**Technische Information
Versions-Update**

10. Oktober 2003

**JX6-CON-Move Änderungen
von Version 3.001 bis Version 3.023**

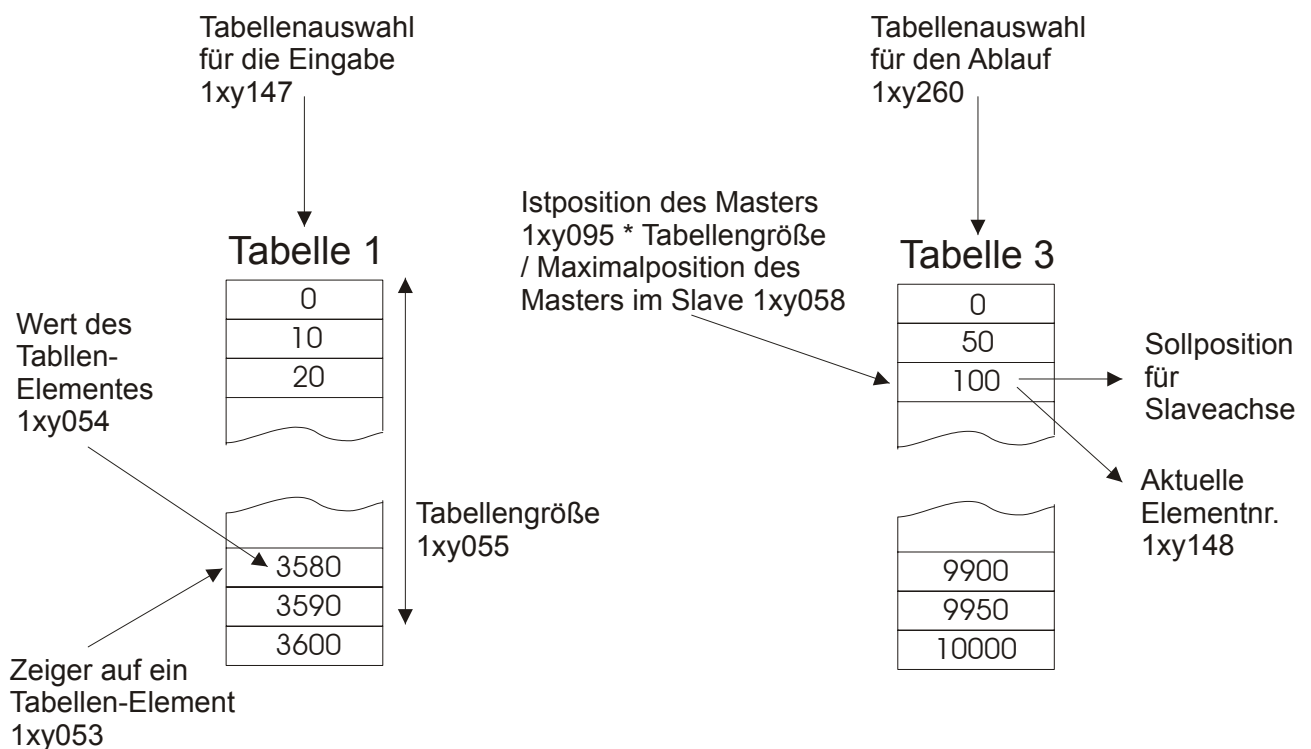
- (3.004) Ab dieser Version können die Tabellen getrennt eingegeben und abgearbeitet werden. Das bedeutet, es ist möglich während dem Ablaufen einer Tabelle eine andere einzugeben. Mit dem neuen Register 1xy260 kann die Tabellenauswahl für den Ablauf gemacht werden.

Die nachfolgende Skizze verdeutlicht die Eingabe und den Ablauf unterschiedlicher Tabellen:

Wie bei den vorherigen Versionen sind unterschiedliche Tabellengrößen zulässig. Solange das Register 1xy260 nicht beschrieben wird, wird das Register 1xy147 als Tabellenauswahl für den Ablauf benutzt.

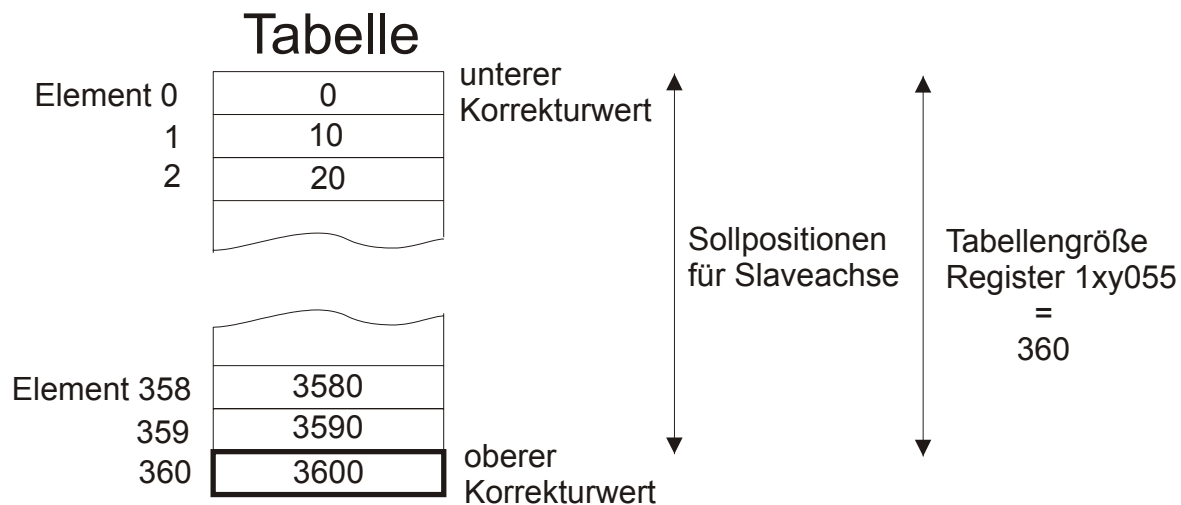
- (3.002) Bei der Aufzeichnung der Istposition beim JetSym- oder Sympas-Oszi konnte es zu falschen Werten kommen.
- (3.003) Seit der Version 2.900 konnte es zu einem Fehler beim Anlegen einer Tabelle kommen, wenn zuvor eine Tabelle mit einem zu großen Tabellenzeiger beschrieben wurde.
- (3.004) Seit der Version 2.900 wurde der Korrekturwert beim Überlauf des Tabellenmodus auf das letzte Tabellenelement durchgeführt. Ab dieser Version muß der Korrekturwert wieder als weiteres Element eingegeben werden:

Der Korrekturwert beim Tabellenüberlauf berechnet sich wie folgt:

Korrekturwert

$$= \text{Wert von Tabellenelement (Register 1xy055)} - \text{Wert von Tabellenelement (0)}$$

$$= 3600 \text{ Inkremente} - 0 \text{ Inkremente} = 3600 \text{ Inkremente}$$
